Mission régionale d'autorité environnementale

**Avis délibéré de la mission régionale d'autorité
environnementale de Bretagne sur le projet de
réalisation d'une centrale photovoltaïque au sol
au lieu-dit Bel-Air à Ménéac (56)**

n° MRAe : 2023-010407

Localisation du projet (source : étude d'impact)

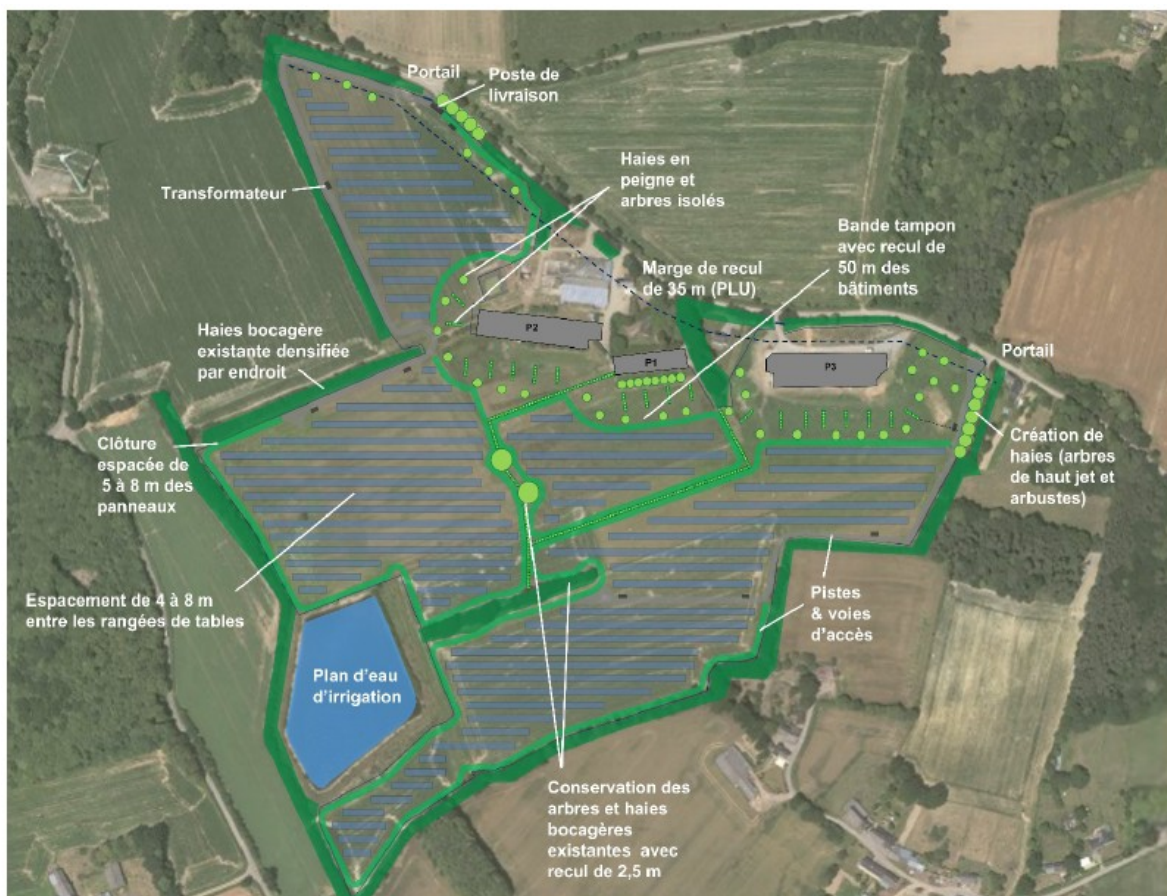
Le site prévu pour accueillir le projet est aujourd'hui constitué de prairies et de cultures, sur 19 ha environ. Le projet sera composé de rangées de panneaux photovoltaïques (tables) qui seront installées parallèlement les unes aux autres et orientées vers le sud. Positionnées à 1 m au-dessus du sol et d'une largeur en plan de 7,45 m, elles reposeront sur des pieux et totaliseront une surface (projetée au sol) d'environ 6,5 ha. Le haut des panneaux atteindra 3,75 m au maximum. Les tables seront espacées de 4 à 8 m, laissant circuler l'eau de pluie et favorisant l'ensoleillement.

Organisation du projet (source : dossier de demande de permis de construire)

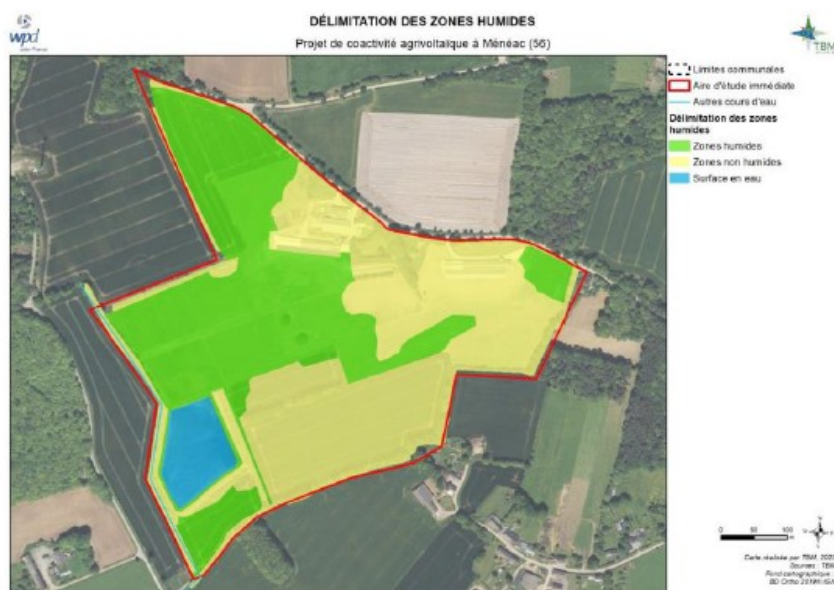
Le projet comprend en outre la mise en place d'un poste de livraison, et de 6 postes de transformation. Le plan d'eau au sud-ouest (d'environ 1,5 ha) constitue une réserve d'eau d'irrigation (120 m³) qui pourra aussi être utilisée pour l'extinction d'un éventuel incendie.
